1021.5-0000010 РЭ

Operation manual

GROUN: Measures to enhance technical level and competitiveness of BELARUS tractors

Бюллетень Bulletin 6-2017 БЭ	МОДЕЛЬ ТРАКТОРА TRACTOR MODELS	1021.5
---	-----------------------------------	---------------

2. В пункте 2.21.3 «Предохранители электронной системы управления двигателем» подраздела 2.21 «Электрические плавкие предохранители» заменить рисунок 2.21.6:

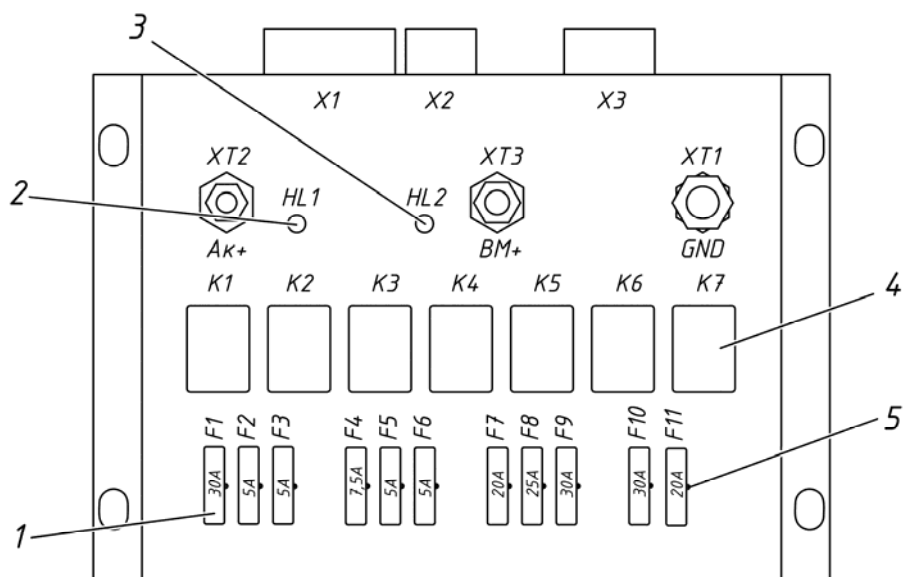
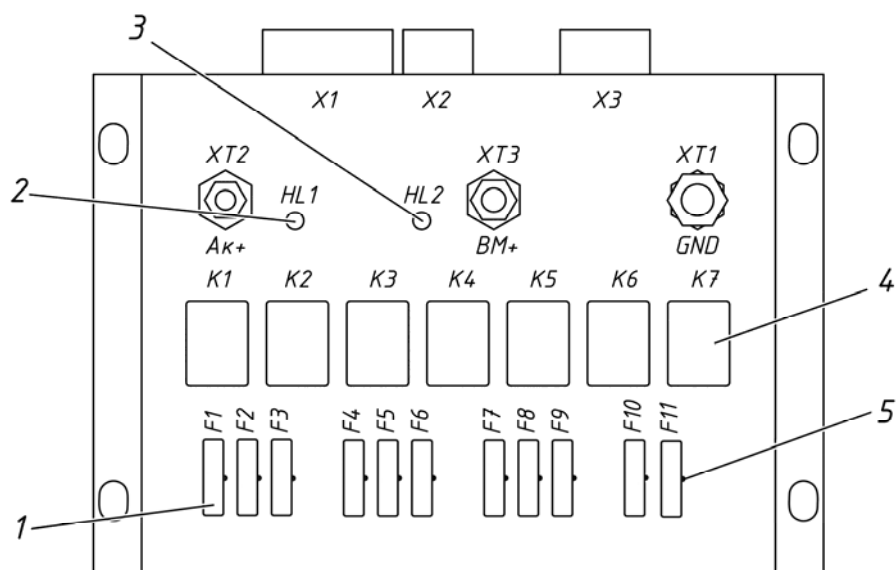
Имеется:

Должно быть:

1 – Блок коммутации и защиты; 2 – Разъем жгута ЭСУД
Рисунок 6.1.1 – Подключение проводов к разъему жгута ЭСУД

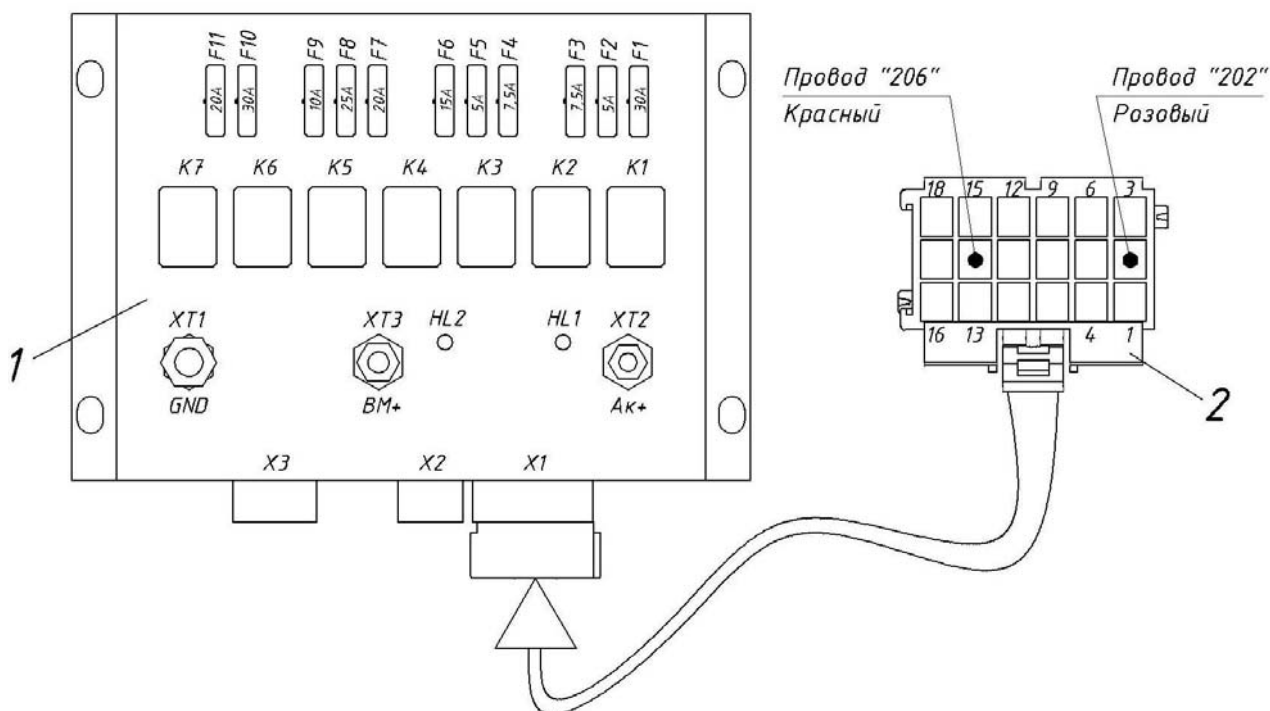
4. В таблице 6.1 в разделе «Электрооборудование» дополнить подраздел «АКБ имеет низкую степень заряда» следующей записью:

Неправильная коммутация проводов в электрическом разъеме жгута электронной системы управления двигателем, подключенном к БКЗ (на тракторах с SCR «РОССКАТавто-EMITEC»).	Проверьте правильность коммутации проводов в 18-тиконтактном разъеме жгута ЭСУД подключенного к разъему X1 БКЗ, как представлено на рисунке 6.1.1: - провод, розового цвета, с буквенно-цифровой маркировкой «202», должен находиться в гнезде №2 разъема; - провод, красного цвета, с буквенно-цифровой маркировкой «206», должен находиться в гнезде №14 разъема.
---	---

5. Дополнить раздел 6 следующим рисунком 6.1.1 с подрисовочным текстом:

2. In clause 2.21.3 “Fuse for engine electronic control system” of subsection 2.21 «Cutout fuses» figure 2.21.6 shall be replaced as follows:

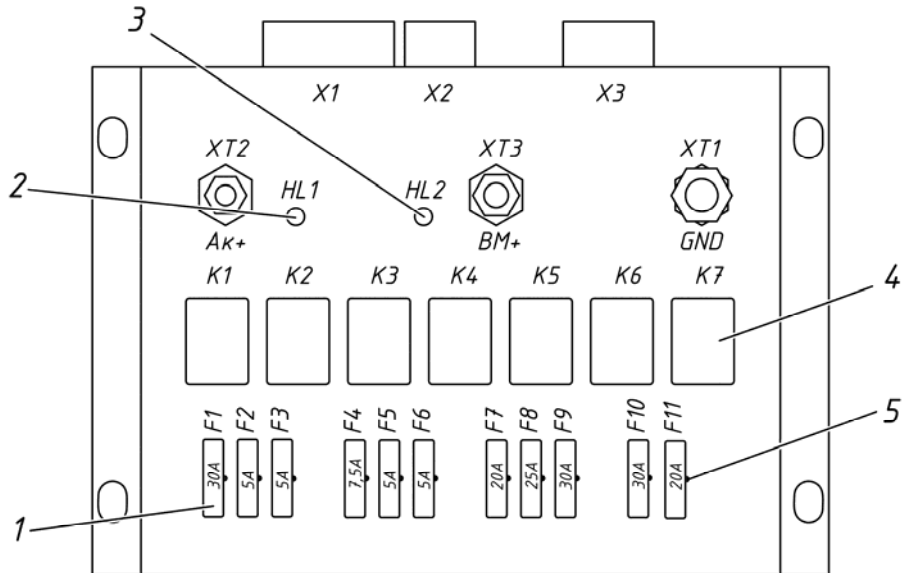
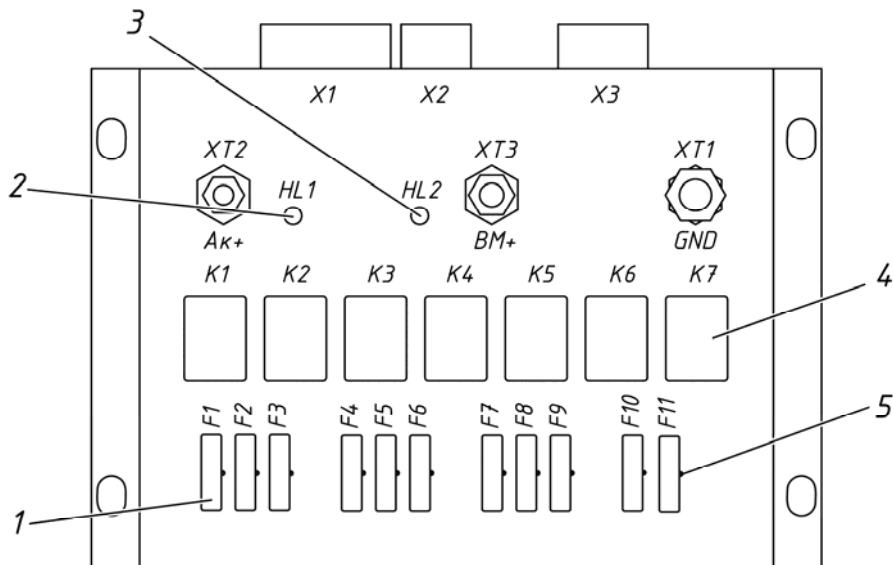
The figure available:

Shall be replaced with:

1 – Protection and switching unit; 2 – EECS wire bundle connector
Figure 6.1.1 – Wire connections to EECS wire bundle connector

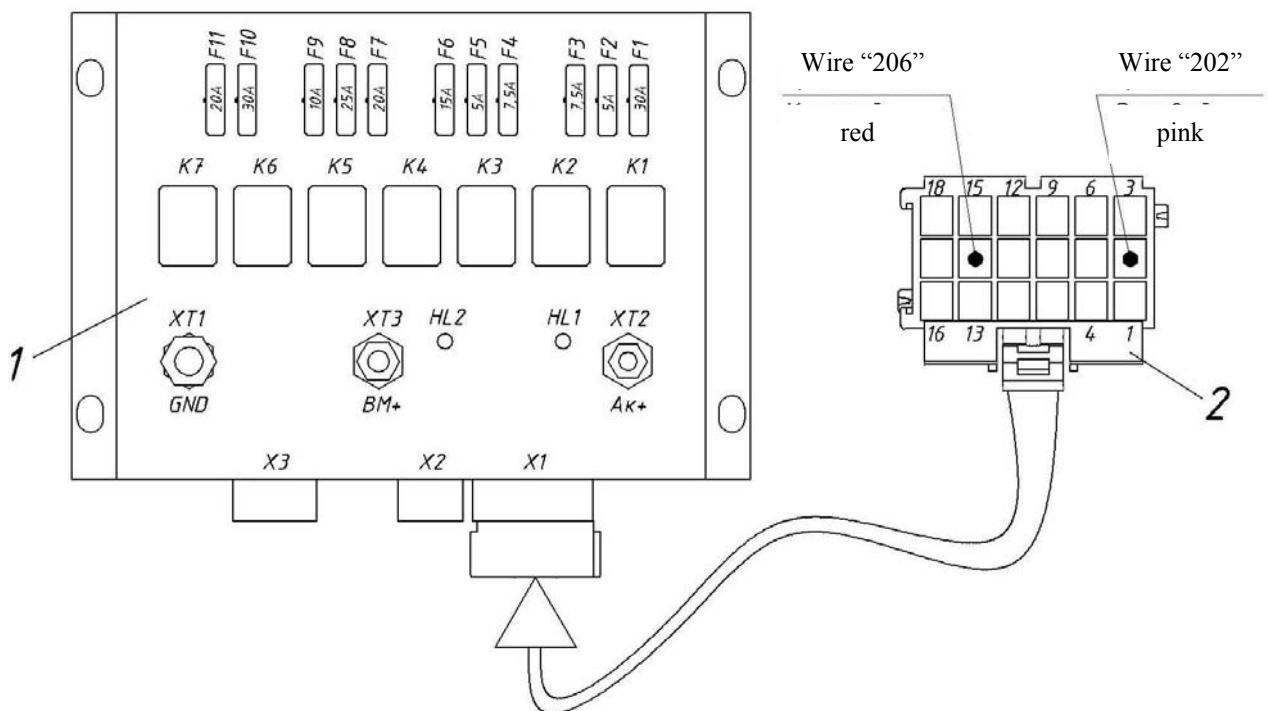
4. The subsection “AB has low charge degree” in table 6.1 of the section “Electrical equipment” shall be supplemented with the following inscription”

Incorrect commutation of wires in the electrical connection of the wire bundle of the engine electronic control system to the PASU (on tractors with SCR "ROSSKATavto-EMITEC").	Check the correctness of wire commutation in the 18-pin connector of the EECS wire bundle, attached to the connector X1 of the PASU, as is shown in figure 6.1.1. - pink wire having literal and digital marks “202” shall be in hole No2 of the connector; - red wire with literal and digital marks “206” shall be in hole No14 of the connector.
---	---

5. Section 6 shall be supplemented with the following figure 6.1.1 and the legend test below:
